Autorité environnementale

**Avis délibéré de l’Autorité environnementale
sur la dénivellation des carrefours giratoires
de Saint-Félix, des Moutiers et de Saint-Marc
sur la RN88 – Rocade de Rodez (12) –
Actualisation de l’avis Ae n° 2019-87**

n°Ae : 2020-15

Figure 2 : Plan des aménagements prévus (source : dossier)

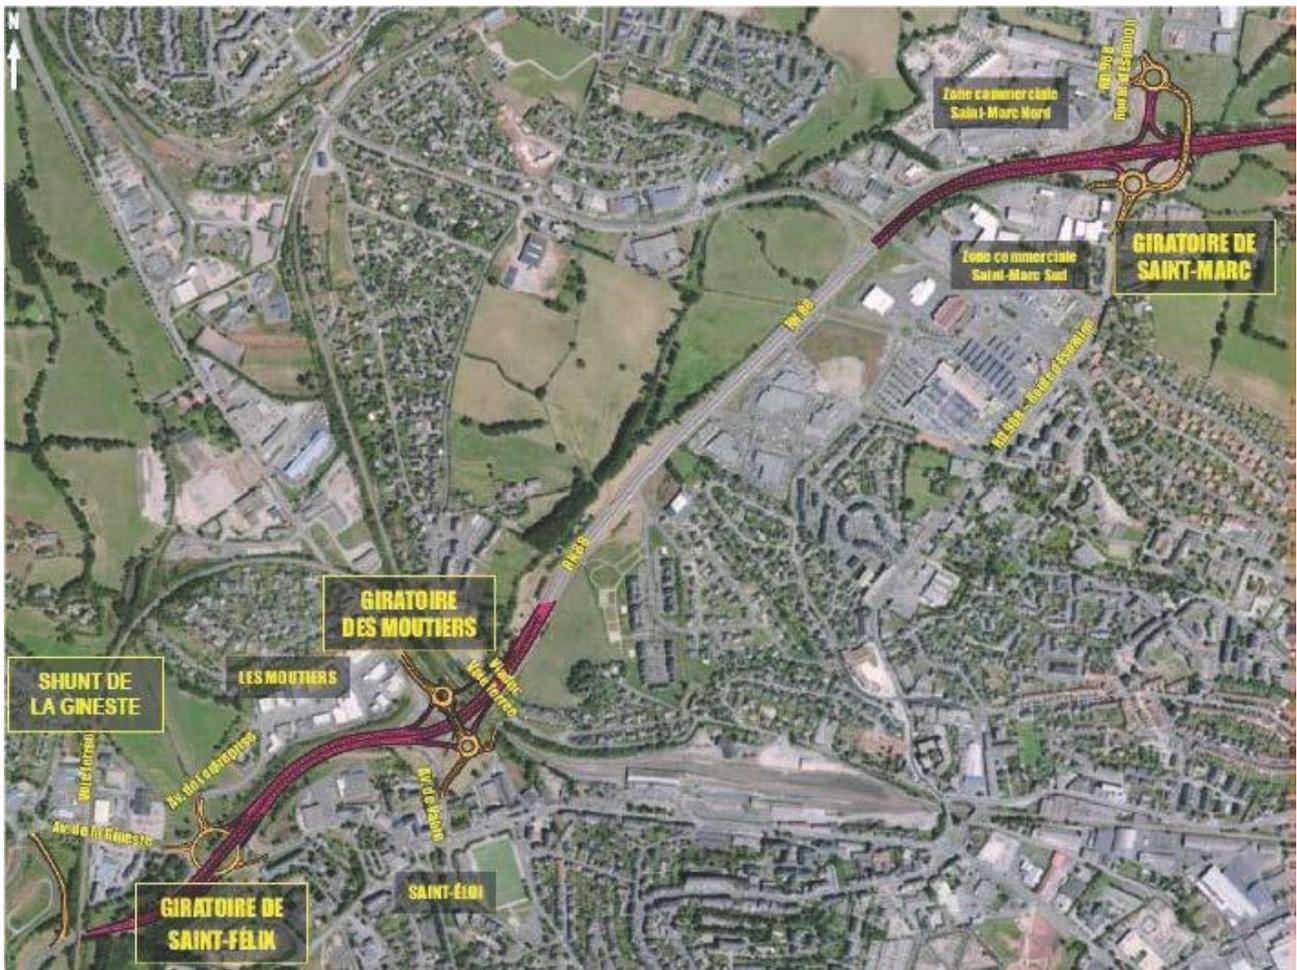
Une brève note de dix pages, non datée, est jointe au dossier. Elle est intitulée « RN88 – Rocade de Rodez : Dénivellation des carrefours giratoires de Saint-Félix, les Moutiers et Saint-Marc – Communes de Rodez et d'Onet-le-Château (Aveyron) – Mémoire de réponse à la demande de compléments de la DDT ». Son statut et son rôle au regard du dossier ne sont pas exposés, alors que cette note introduit une révision substantielle du projet : renoncement à 30 245 m³ de compensation hydraulique (la « zone de compensation n° 3 » est abandonnée dans cette note), mesure de renaturation du lit de l'Auterne à la place de la zone de compensation n° 3 (ces opérations ne sont pas décrites), précisions apportées sur certaines mesures prévues au projet, installation sur des mares d'un grillage contre les ragondins, ajout de paragraphes justifiant une des compensations des habitats en termes de fonctionnalités plutôt qu'une compensation des linéaires, surfaces et volumes affectés, modification des suivis prévus, etc. L'Ae revient en partie § 2.2 sur l'abandon de la zone de compensation hydraulique n° 3. Toutes ces modifications doivent être intégrées au projet décrit dans le dossier et analysées par l'étude d'impact, faute de quoi le public risque de ne pas appréhender précisément le projet qui sera réellement mis en œuvre et les impacts risquent de ne pas être évalués de manière sincère, complète et pertinente.

L'Ae recommande de mettre à jour la description du projet et l'ensemble de l'étude d'impact pour que ces documents reflètent le projet qu'il est effectivement prévu de réaliser et les incidences associées.

Figure 6 : Trafic projeté à quatre échéances (source : étude d'impact)

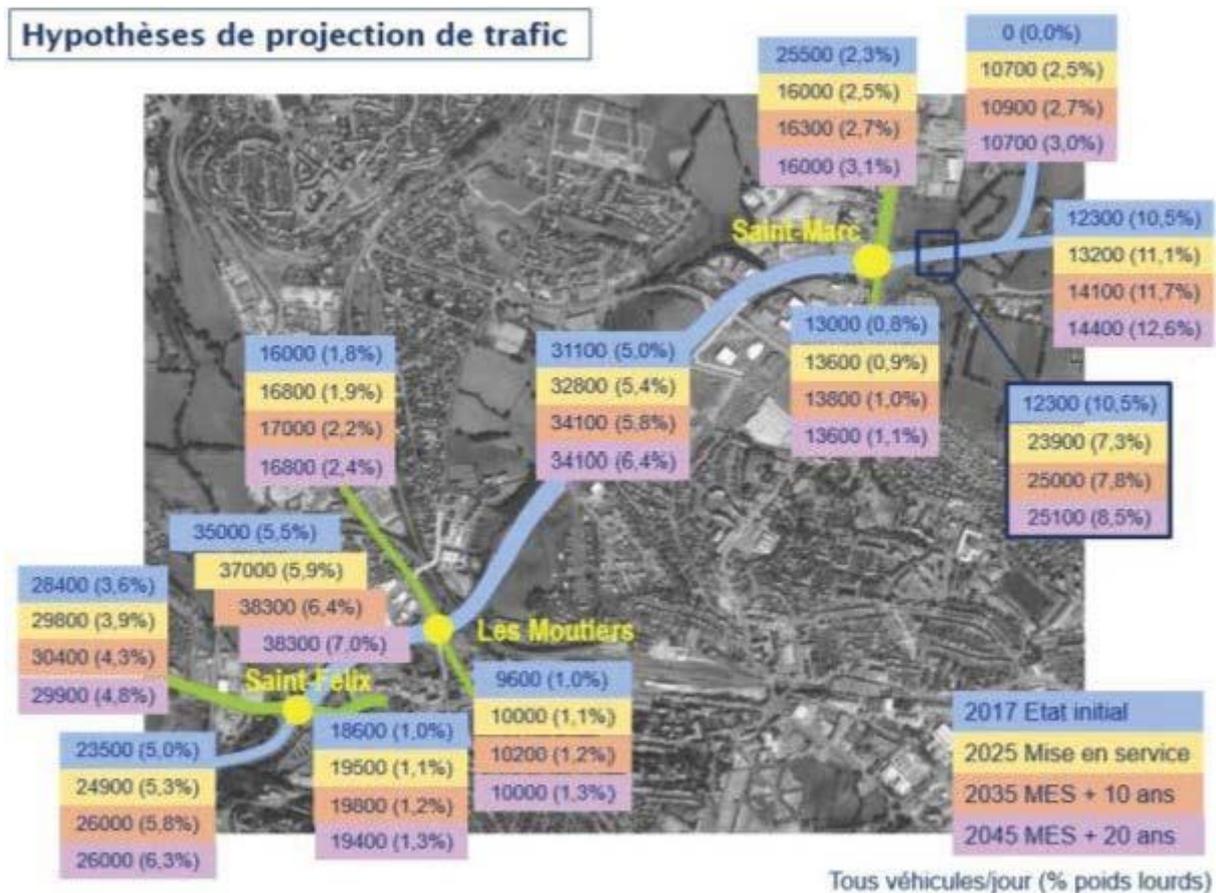
Les projets de développement urbain et économique n'étant pas présentés, le dossier ne permet pas de mesurer la contribution du dénivellement des trois giratoires à ce développement et donc à la consommation d'espace et au trafic induits. Il ne permet pas non plus d'évaluer la pertinence des hypothèses d'évolution de trafic retenues ni les éventuelles spécificités qui conduiraient à infléchir les hypothèses retenues dans le dossier.

L'Ae recommande de reprendre la justification des hypothèses retenues à long terme pour l'évolution du trafic en tenant compte de l'évolution projetée du territoire, ou à défaut, de retenir des hypothèses cohérentes avec les instructions techniques en vigueur et d'en déduire les conséquences sur l'étude des impacts dépendant des trafics.
